Mission régionale d'autorité environnementale

**Avis en date du 6 mars 2018
de la Mission régionale d'autorité environnementale d'Île-de-France
sur le projet de construction d'un parc éolien « La Croix-en-Brie Sud »
à La Croix-en-Brie (Seine-et-Marne)**

Illustration 2 : Carte des disques de 500 mètres autour des habitations (en gris)
source : étude d'impact

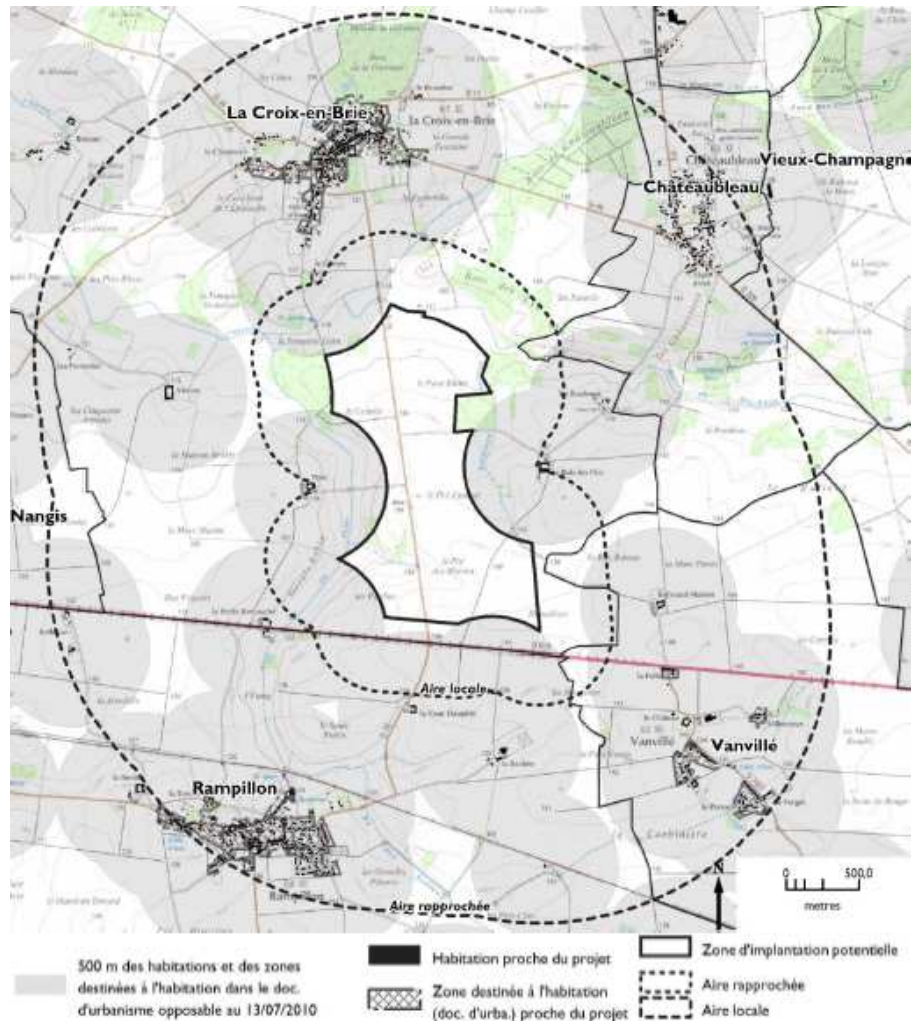
Le bâtiment d'habitation le plus proche des éoliennes est celui du lieu dit Pras, situé à 720 mètres à l'ouest. Les habitations des bourgs de La Croix-en-Brie au nord et de Rampillon au sud sont situés respectivement à plus de 1 et 1,5 kilomètres des éoliennes.

Le maître d'ouvrage a défini une « zone d'implantation potentielle » du projet (cf. Illustration 2), d'une surface d'environ 180 hectares, sur la base de critères techniques (gisement de vent) et réglementaires (éloignement de 500 mètres des habitations existantes et des zones destinées aux habitations) » (p. 30).
